**RELATÓRIO DE FISCALIZAÇÃO TÉCNICA DOS SISTEMAS DE ÁGUA E
ESGOTO DO MUNICÍPIO DE
JABOTICABAL**

PRESTADOR: SERVIÇO AUTÔNOMO DE ÁGUA E ESGOTO DE JABOTICABAL- SAAEJ

Relatório R1 – Diagnóstico

Americana, julho de 2017

Nome: Captação Córrego Rico

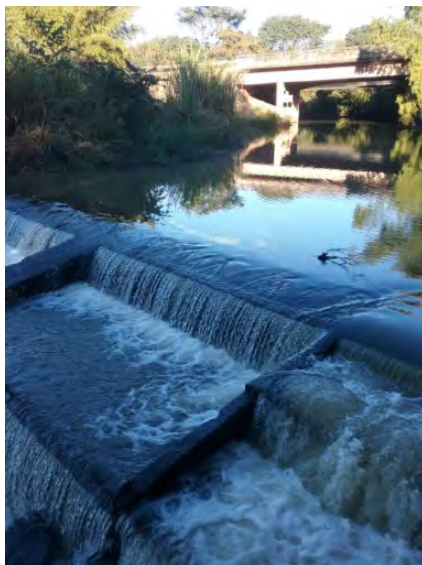
Item 3.4: Ausência de extintor de incêndio (Art. 10.9 da NR 10 e Art. 23.1 da NR 23). Prazo: Imediato

Item 3.9: Drenagem inadequada de água de lubrificação de gaxetas (Art. 5.5.2.1 da NBR 12214/1992).
Prazo: Em até 180 dias

Informações complementares: Captação ainda manual.

Nome: Drenos Estiva

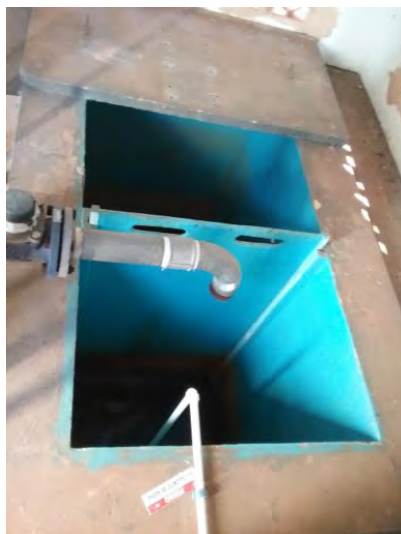
Descrição(3): Junção dos drenos - externo. Presença de areia.

Descrição(7): Hipoclorito sem a devida contenção.

Descrição(8): Aplicação de flúor sem a devida contenção.

Item 3.4: Ausência de extintor de incêndio (Art. 10.9 da NR 10 e Art. 23.1 da NR 23). Prazo: Imediato

Item 3.5: Ausência de identificação da área (Art. 2º da Lei Federal 11.445/2007). Prazo: Em até 180 dias

Informações complementares: Necessita ventilação na casa de chegada dos drenos. Limpar a junção dos drenos com maior frequência. Adotar a médio prazo alternativa de tratamento da água desses drenos.

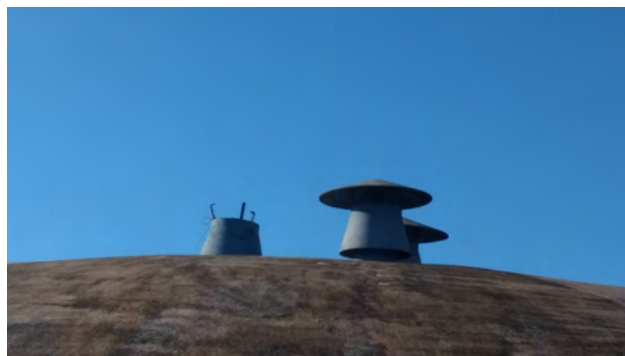
Item 6.9: Inexistência de telas de proteção contra entrada de insetos e pequenos animais nas tubulações de ventilação (Art. 5.14 da NBR 12217/1994). Prazo: Imediato

Informações complementares: Medição de nível com régua, sendo anotado a cada duas horas. Abastece região central. São 3 reservatórios na ETA de igual volume.
